改善箇所説明図

基準不適合発生箇所

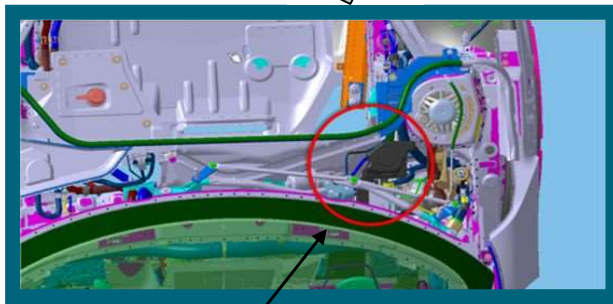
不具合の内容

フロントウィンドウのワイパーにおいて、製造が不適切なため、ワイパーモーターワイヤーハーネスの取り回しが正しくないものがある。
そのため、使用過程で当該ハーネスがワイパーリンケージに干渉することにより、当該ハーネスが損傷して警告灯が点灯、発煙し、拭き取り機能が損なわれるおそれがある。
また、ごく稀に、エンジンが始動出来なくなる等のおそれがある。

改善の内容

全車両、ワイパーモーターワイヤーハーネスを点検し、必要に応じて修正する。
また、当該ハーネスが損傷している場合、ベーシックセントラルプラットフォーム (BCP) も交換する。

識別：右フロントドアのアップーヒンジのボルト(頭)に白ペイントを塗布する。
